修 改 通 知

三明市民用爆破器材专营有限公司——三明市民用爆破器材火工库

MB2017-11

建施修

岗哨一层平面图 1:100
(变更前)

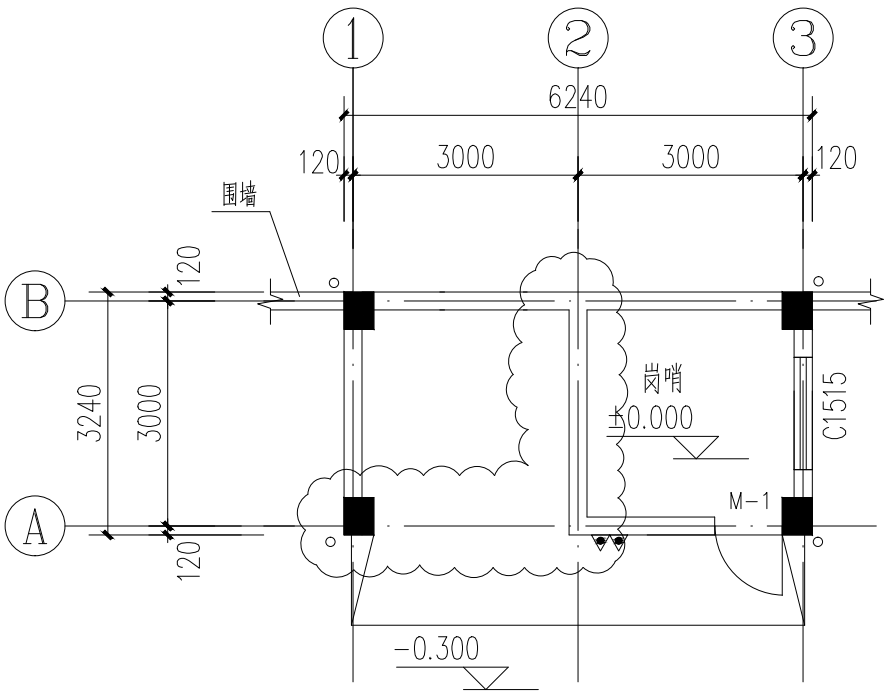
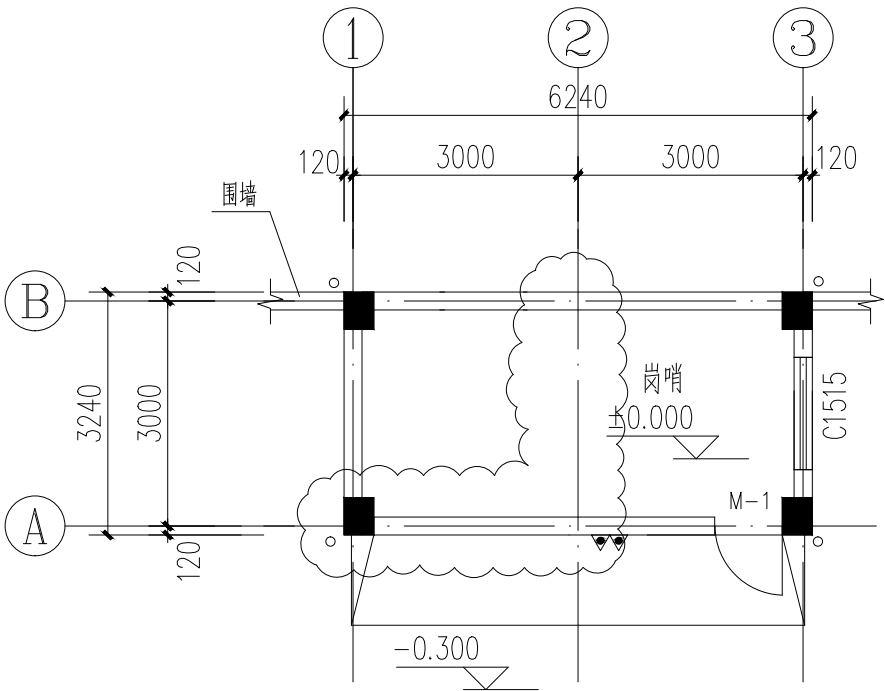
1、岗哨隔墙布置作如下修改。

岗哨一层平面图 1:100
(变更后)
